**RESPUESTAS A COMENTARIOS EMITIDOS POR EL
MINISTERIO DE AMBIENTE**

**DISEÑO, CONSTRUCCIÓN Y FINANCIAMIENTO DE
CALLEZ Y ALCANTARILLADO DE MACARACAS.**

**“REHABILITACIÓN DEL CAMINO EL PÁJARO
CONSTRUCCIÓN DE PUENTE Y CAJÓN VÍA LOS HIGOS”**

JULIO, 2023.

PLANO LLAVE

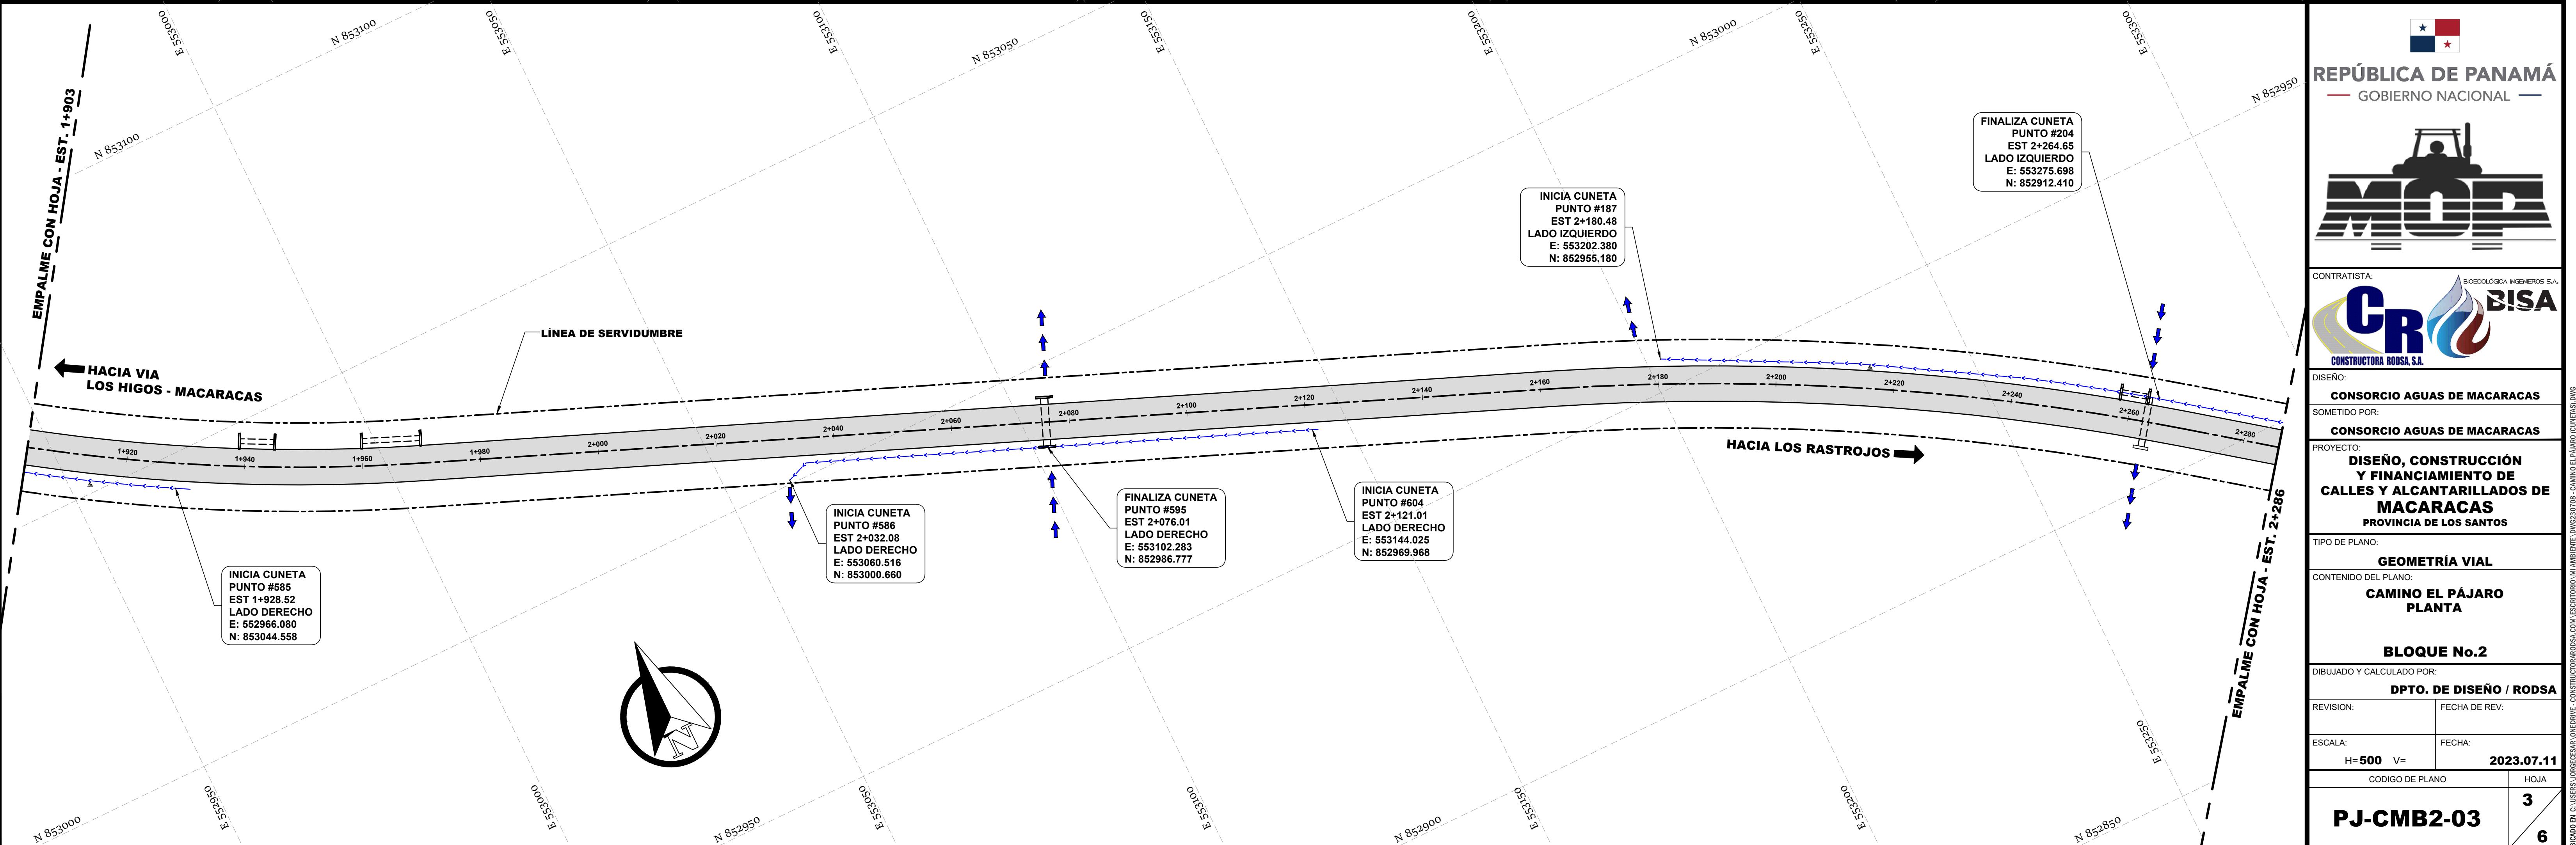
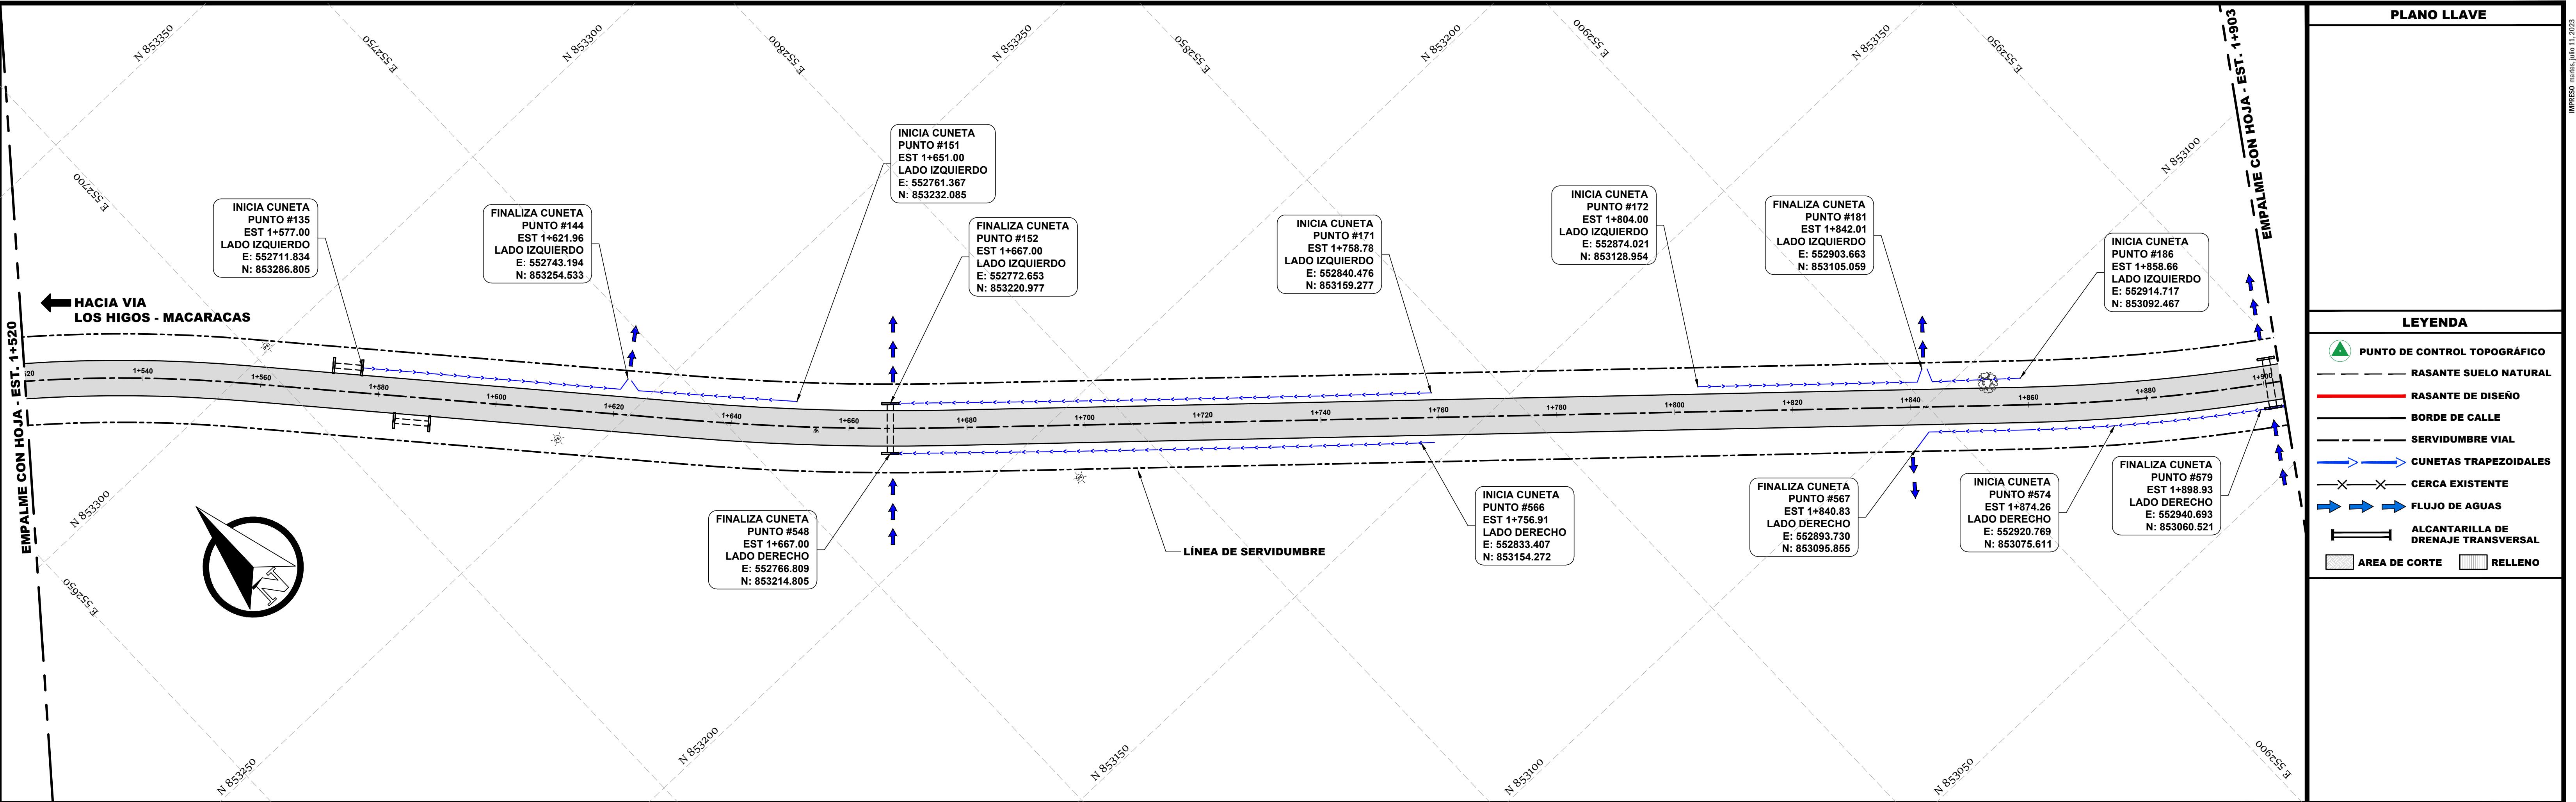
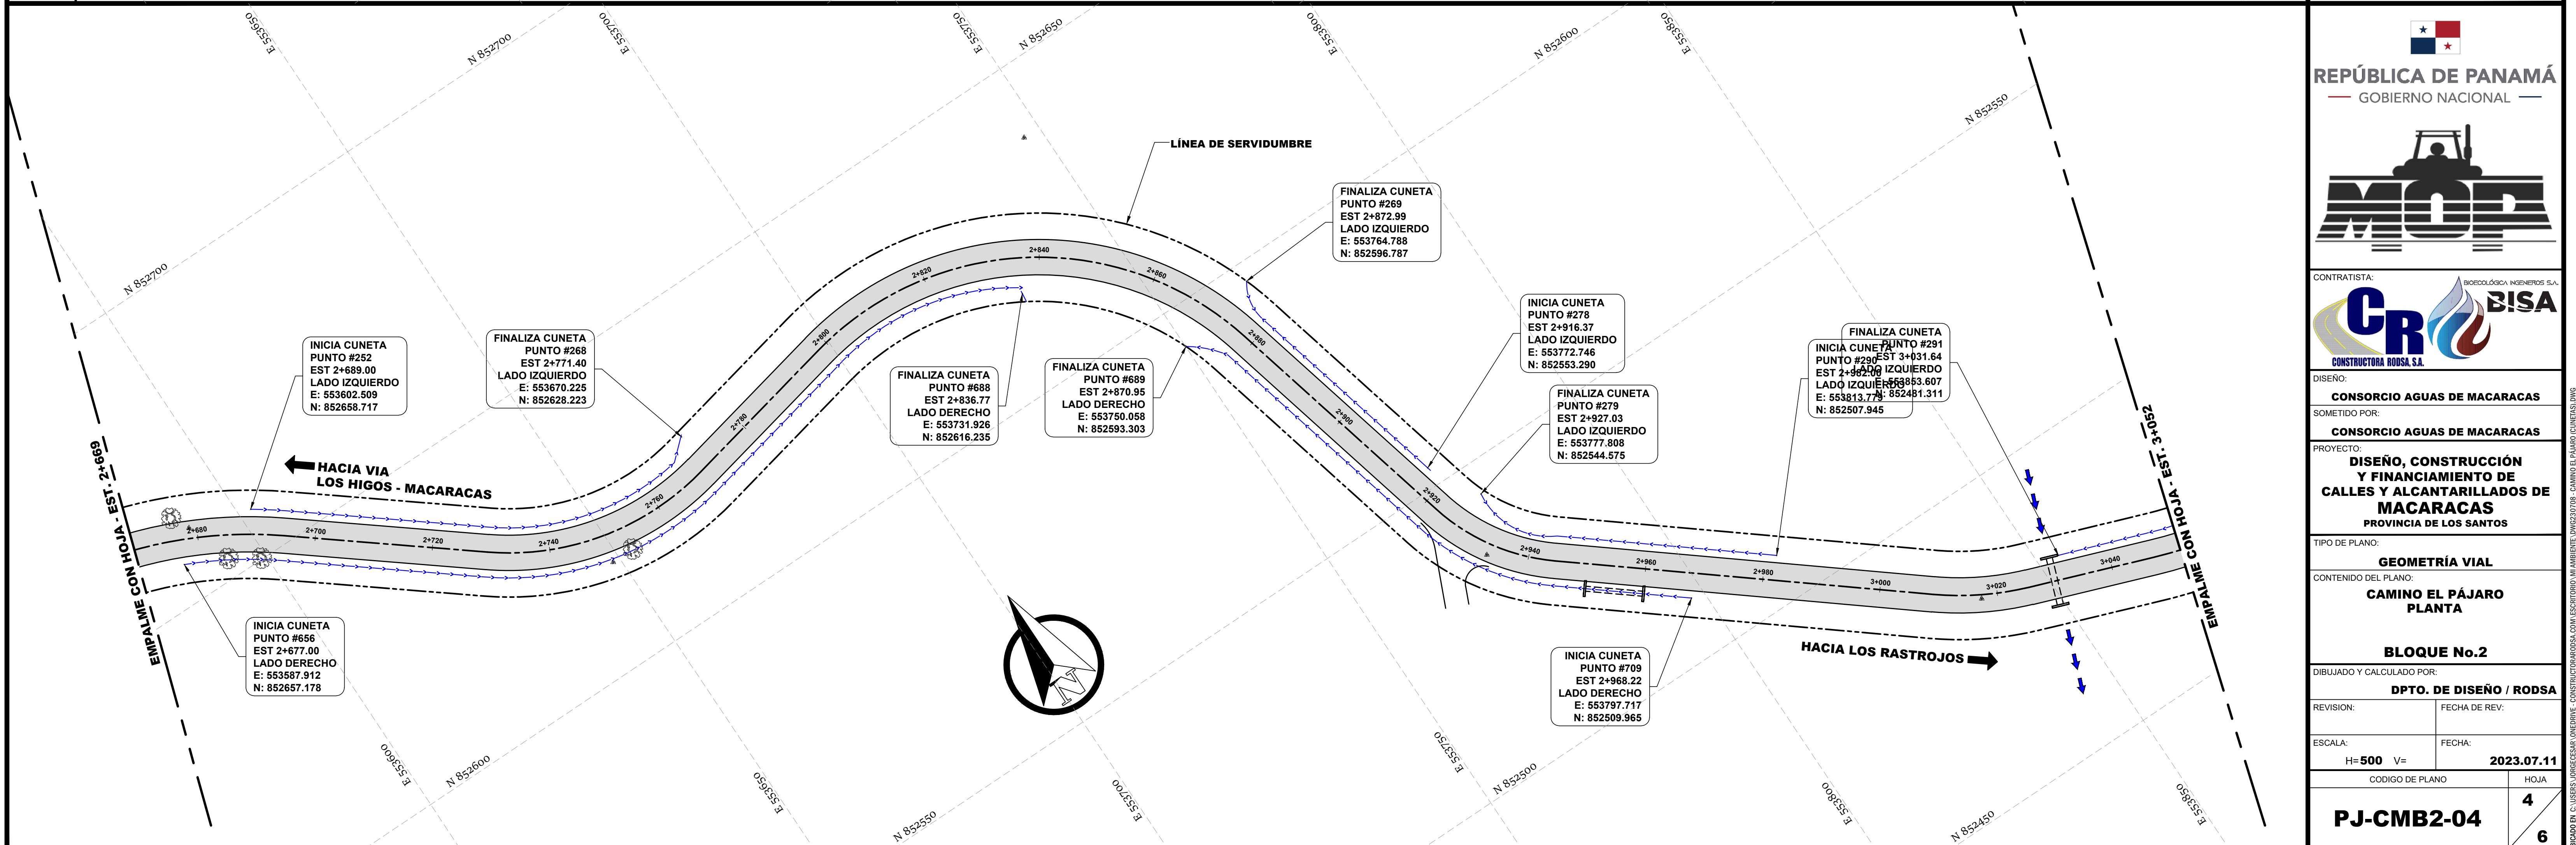
3. **En atención a la pregunta 5 de la nota DEIA-DEEIA_AC-0046-2103-2023, se presentan las coordenadas de las cunetas; sin embargo, mediante verificación de coordenadas realizadas por la Dirección de Información Ambiental, a través de la cartografía generada se observa un desplazamiento de las cunetas. Por lo que se solicita:**

- a. Presentar las coordenadas del alineamiento del camino y las coordenadas de las cunetas las cuales deben coincidir con el alineamiento del camino a rehabilitar.

Para el diseño de las cunetas pluviales en proyectos de carretera se deben cumplir con parámetros y normas específicas de diseño, como lo son tipo de suelo y pendientes in situ, por lo que el alineamiento de las cunetas nunca será continuo al alineamiento del eje central de la carretera, ya que este, si sigue su continuidad de inicio a fin; en tanto, las cunetas se diseñan y posteriormente se construyen en sitios o tramos específicos que reúnan las características físicas citadas anteriormente cumpliendo con normas internacionales en el diseño de carretera⁴. Ver adjunto #1 Planos del alineamiento y coordenadas correspondiente.
